NOTAT nr 5120277-2

Gjelder: Fv. 17 Bangsundsvingene Vurdering av stabilitet og behov for tiltak(NGI rapp. 20110702-00-5-R) Uavhengig 3. parts kontroll	Oppdragsnr.: 5120277 Revisjon : 0 Dato : 2012-05-23
---	--

Figur 1 CPTU 229. Klassifisering basert på poretrykksforhold ifølge Roberson et al (1986); Ref. 11.

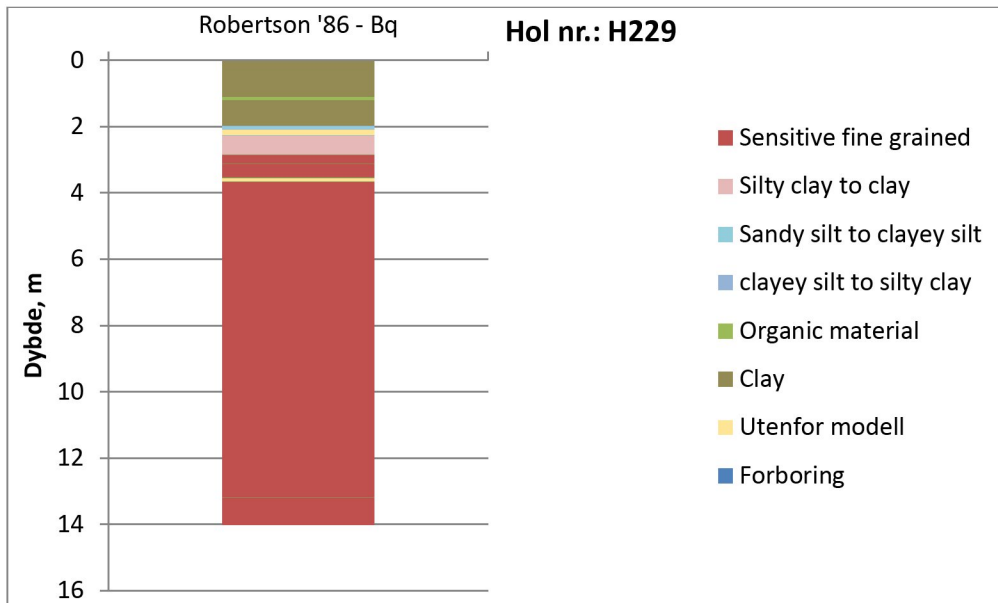
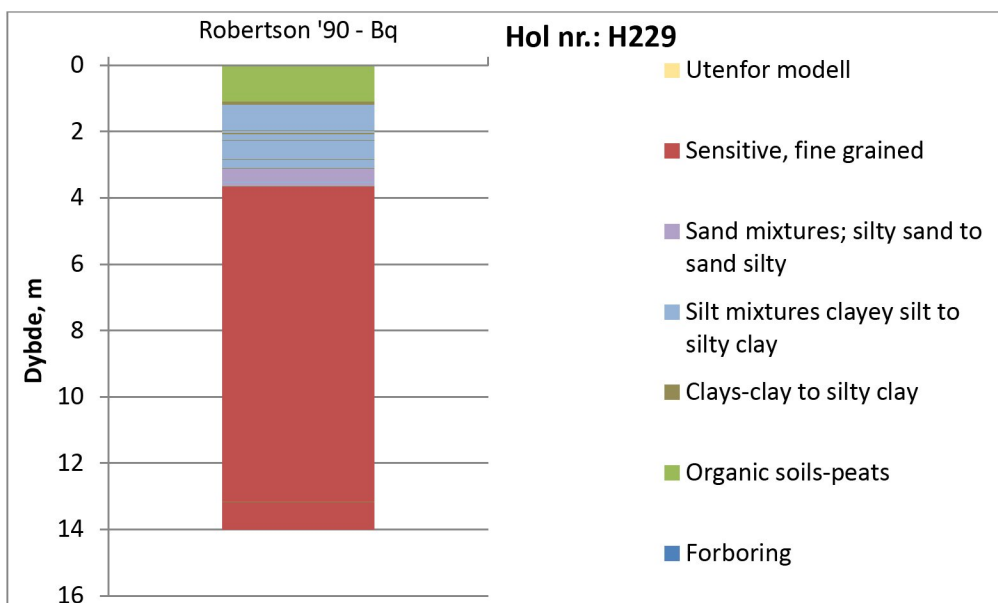
9	Seksjon 3.3, Pr. 450–600 (side 12)	I fjerde siste avsnitt på side 12 står det i siste setning: «Leira er ikke sensitiv i området ved vegen.» Strengt tatt er lite sensitiv korrekt betegnelse.	3
10	Seksjon 3.3, Pr. 1000– 1100 (side 13)	I siste del av tredje avsnitt på side 12 står det: «I sjøen er det silt ned til ca. 3 – 5 meters dybde. Laget har høyt vanninnhold som følge av høyt organisk innhold (dyig silt).» Ifølge Tegning nr 102 er det her tatt opp prøveserie kun i Posisjon 151_105 ute i sjøen, og denne samsvarer ikke med beskrivelsen ovenfor.	2
11	Seksjon 3.3, Pr. 1000– 1100 (side 13)	Tredje setning i fjerde avsnitt på side 12 sier: «Vanninnholdet varierer fra ca. 30-40 %.» En gjennomgang av relevante borprofiler tilsier ca 25-40%.	3
12	Seksjon 3.3, Pr. 1000– 1100 (side 13)	En beskrivelse av grunnforholdene utover i sjøen mangler her. Prøveserien i Posisjon 151_105 viser kvikkleire, og vår tolkning av CPTU i Posisjon 229 tyder absolutt på kvikkleire; se Figur 1 og Figur 2.	2

24	Vedlegg C (Figur C8)	<p>Tolket poretrykksbasert jordartsklassifisering for CPTU-en i Posisjon 229 indikerer sensitivt finkornig materiale med mulig sprøbruddkarakter fra ca 3m dybde under terreng/sjøbunn/fjæra. Denne posisjonen er også innenfor det området som NGI har markert med sprøbruddmateriale på Tegning nr 102. Vi har derfor antatt 15% styrkereduksjon i vår tolkning av denne CPTU-en under 3m dybde.</p> <p>Vår tolkning har gitt lavere s_{uA} i ca 6,5-11m dybde enn det som tilsvarer NGIs sin anbefalte kurve i Figur C8. NGI bør derfor se på tolkningen av denne CPTU-en en gang til, og vurdere om s_{uA} bør justeres ned i det aktuelle dybdeintervallet og om dette eventuelt har noen stabilitetsmessig betydning.</p>	1
25	-	<p>Vi har også tolket CPTU-ene med hensyn på drenerte parametre; dvs. friksjonsvinkel (φ) og attraksjon (a). Metoder/prosedyrer i henhold til Ref. [13] er primært lagt til grunn; jmfør også Ref. [11].</p> <p>For 7 av 8 CPTU-er har tolkningene gitt friksjonsvinkler på over 30° sammen med attraksjon på 0 kPa i finkornige lag; dvs. at parametrene anbefalt og benyttet av NGI i så fall er konservative. I Posisjon 202 er imidlertid en friksjonsvinkel på 27° funnet i ca 1-5m dybde (mulig leirig silt som er dyig øverst ved sjøbunnen?), og minst 30° ellers i undersøkt dybde.</p> <p>Vi har videre sett på et tenkbart scenario, nemlig at en attraksjon på 5 kPa legges til grunn tilsvarende at tolkningsapparatet underestimerer attraksjonen.</p> <p>For 5 av de 8 CPTU-ene har dette gitt en friksjonsvinkel på minst 30°. For de resterende 3 CPTU-ene har dette imidlertid resultert i en tolket friksjonsvinkel på under 30° i et begrenset dybdeintervall. En friksjonsvinkel på 25° er funnet i ca 0-3m dybde i Posisjon 200 (leirig silt, dyig). I Posisjon 202 stiger tolket friksjonsvinkel i verste fall fra ca 20° ved sjøbunnen (kote -10) til 30° i 6m dybde (trolig kan det også her være leirig silt som er dyig øverst ved sjøbunnen). Og i Posisjon 229 har vår tolkning</p>	1
